改善箇所説明図

BMW C400GT

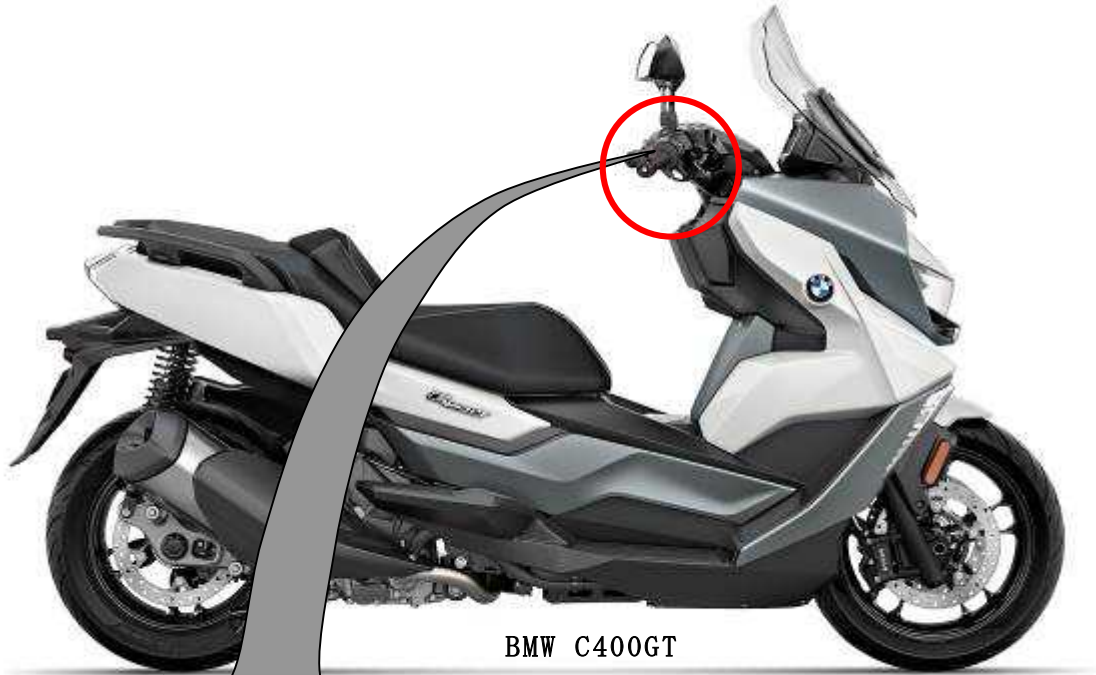
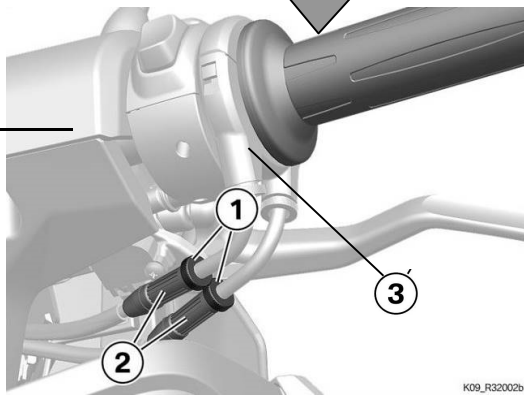
基準不適合発生箇所

スロットルケーブルにおいて、防水設計が不適切なため、当該ケーブルに雨水等が浸入することがある。そのため、低温時に浸入した水が凍結し、最悪の場合、アクセルグリップが戻らず、原動機の回転が下がらなくなるおそれがある。

改善措置の内容

全車両、スロットルケースに水抜き用穴を開け、ケーブルの防水処理を行う。

識別

スロットルケースに白ペイントマークを付ける。
